Stadt Leun, Kernstadt

**Flächennutzungsplanänderung im Bereich des
Bebauungsplanes Nr. 3a
„Wackenbach“ – 1. Änderung und Erweiterung**

1. Auswertung und Beschlussempfehlungen zu den eingegangenen Stellungnahmen mit Anregungen und Hinweisen im Rahmen der frühzeitigen Beteiligung der Behörden gemäß § 4 Abs.1 BauGB sowie der frühzeitigen Beteiligung der Öffentlichkeit gemäß § 3 Abs.1 BauGB
2. Entwurfs- und Offenlegungsbeschluss gemäß § 3 Abs.2 BauGB

Leun und Wetttemberg, den 25.01.2024

Anlage
Planwerk der Sparte Hochspannung

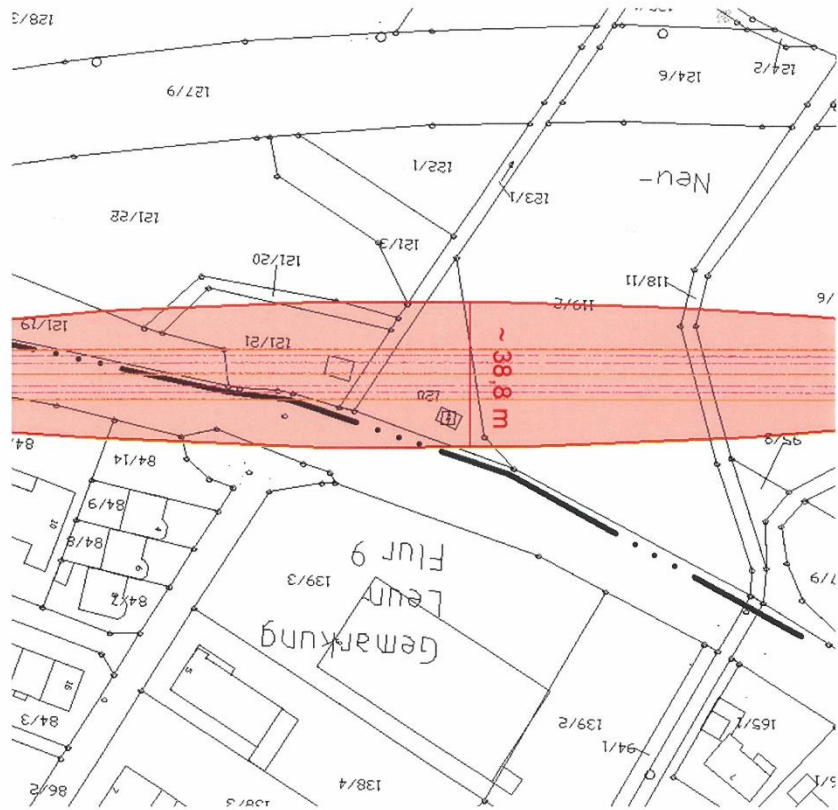
1 gern beantworten wir Ihre Anfrage. Die im Betreff genannte Bauleitplanung in Leun grenzt südlich unmittelbar den Leitungsschutzbereich unserer 110-kV-Hochspannungsfreileitung.

Die Sicherheitsabstände zu unserer 110-kV-Hochspannungsfreileitung „Asslar – Essershausen“, LH-11-1025 (Mast 031-032) werden durch die DIN EN 50341-1 (VDE 0210-1) geregelt.

Die Lage der 110-kV-Hochspannungsfreileitung entnehmen Sie bitte dem beigefügten Planwerk der Sparte Hochspannung.

Zu 1.: Die Hinweise werden zur Kenntnis genommen.

In der Anlage wird erkenntlich, dass die Leitung südlich des Plangebietes liegt und ebenfalls der Schutzstreifen außerhalb des Plangebietes verläuft. Es wird ein Hinweis in die Begründung ergänzt. Darüber hinaus besteht vorliegend kein weiterer Handlungsbedarf.

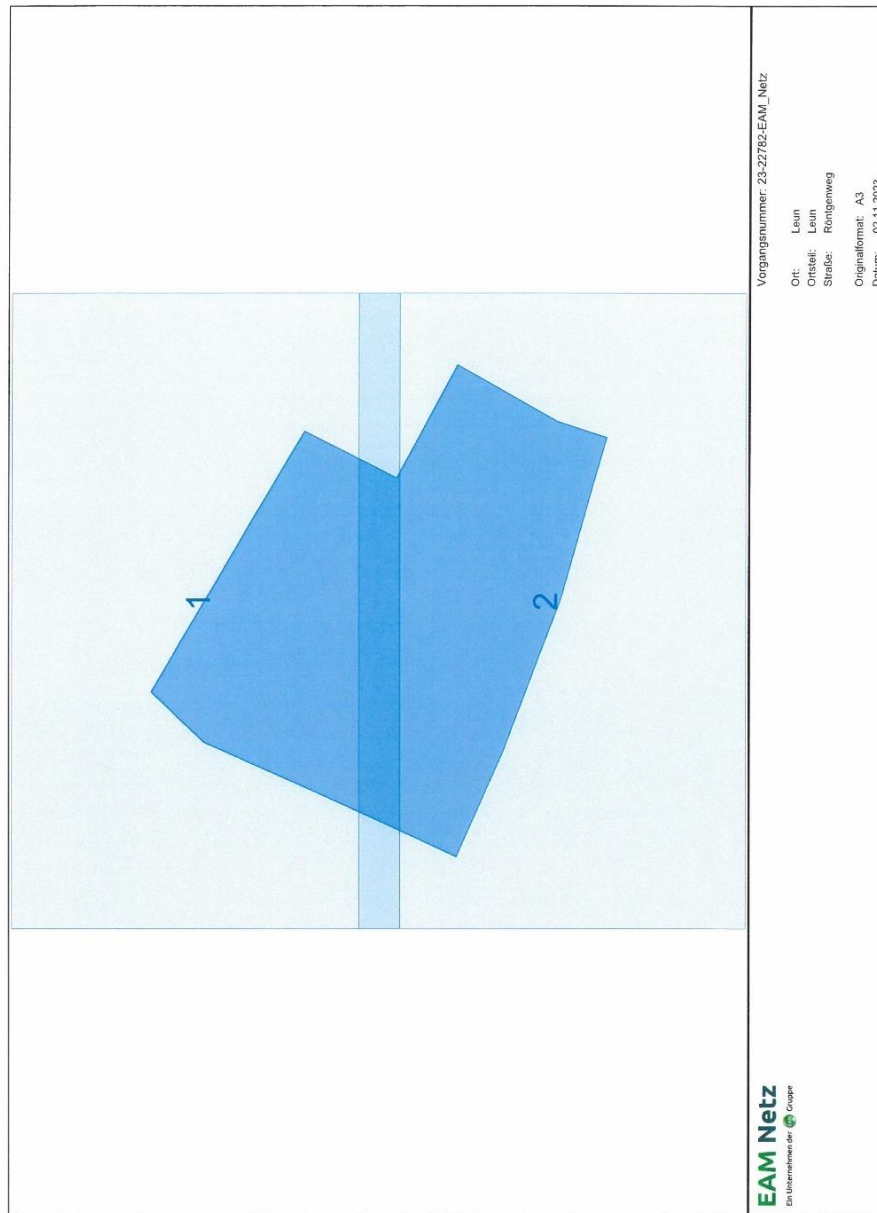
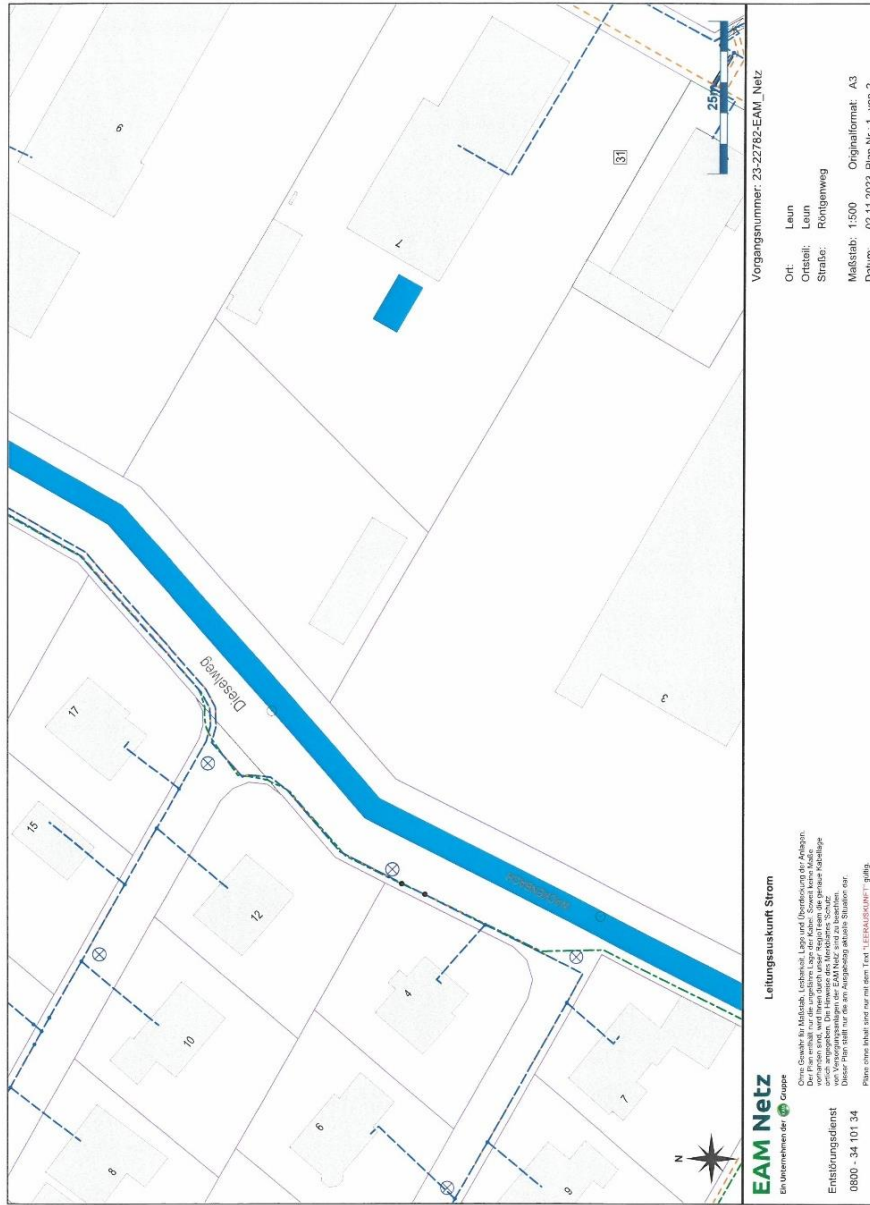
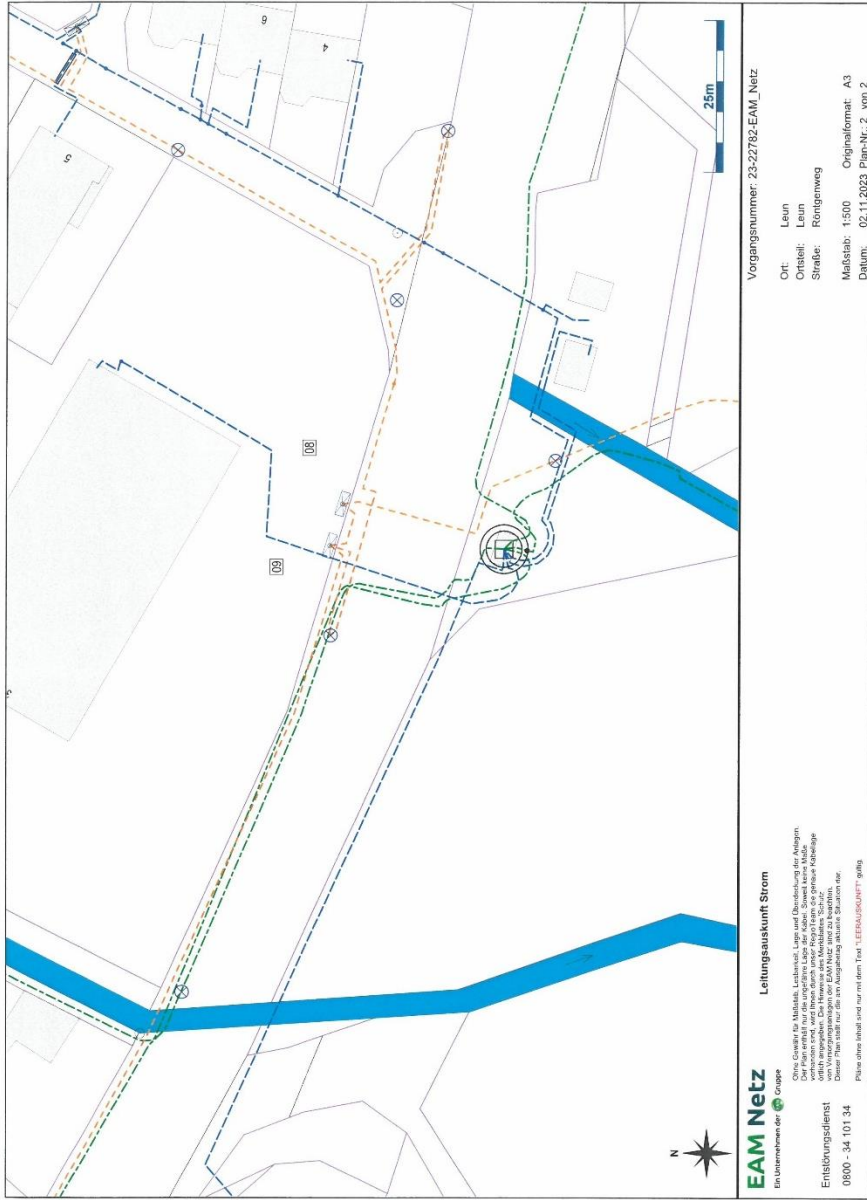
- 2 Im Planbereich sind uns gehörende Versorgungsanlagen vorhanden sind. Einen Ausschnitt unserer Pläne, aus denen Sie die ungefähre Lage der Versorgungsleitungen (u. a. 20kV- und 1kV-Kabel) entnehmen können, sind in der beigefügten zip-Datei „Strom_23-22782-EAM-Netz.pdf“ enthalten. Die Planangaben erfolgen ohne Gewähr. Der Plan ist ausschließlich für Planungszwecke zu verwenden. Eine Weitergabe an Dritte ist unzulässig. Die genaue Lage und Überdeckung der Leitungen werden Ihnen bei Bedarf die Mitarbeiter unseres Regioteams in Wetzlar, T. 0 64 41-95 44-4633, gerne örtlich angeben.

Die Leitungen verlaufen gemäß den Lageplänen innerhalb der Straßenparzellen und werden durch Hausanschlüsse ergänzt. Auf Ebene der vorbereitenden Bauleitplanung besteht vorliegend kein weiterer Handlungsbedarf, da die vorgebrachten Anregungen und Hinweise im Rahmen der nachfolgenden Planungsebenen (Erschließungsplanung, Bauantrag, etc.) zu berücksichtigen sind.
